Acuerdo 1248 Por el cual se aprueba la incorporación del cambio en los límites de generación y absorción de potencia reactiva de la unidad 1 de la planta de generación Betania y la respectiva curva de carga

1248

5 Diciembre, 2019

Figura 1. Curva de Carga Unidad 1 de la central Betania

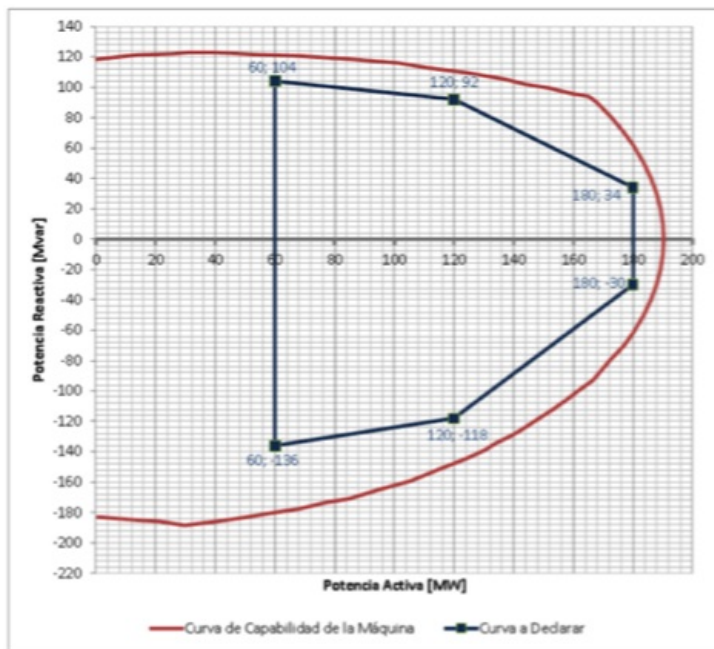
- 2** Que como resultado de la realización de las pruebas de potencia reactiva de la unidad 1 de la planta de generación Betania, se encontraron diferencias en los límites de generación y absorción de potencia reactiva, haciéndose necesario solicitar el cambio de los parámetros de la curva de cargabilidad.

- 3** Que siguiendo el procedimiento para solicitar el cambio de parámetros técnicos de las plantas de generación del Acuerdo 497 de 2010, EMGESA S.A. E.S.P. solicitó al CND mediante comunicación con número de radicado XM 201944024791-3 del 24 de octubre de 2019 el cambio de los límites de generación y absorción de potencia reactiva de la unidad 1 de la planta de generación Betania y las respectivas curvas de carga, debido a la modernización del AVR y los limitadores.

- 1** Aprobar la declaración de una nueva curva operativa de carga de la unidad 1 de la planta de generación Betania, en la que se define la capacidad para entrega y absorción de potencia reactiva de la unidad en función de la potencia activa generada.

Sobreexcitación			Subexcitación		
P [MW]	Q [Mvar] Antes	Q [Mvar] Después	P [MW]	Q [Mvar] Antes	Q [Mvar] Después
60	+101	+104	60	-123	-136
120	+81	+92	120	-89	-118
180	+62	+34	180	-55	-30
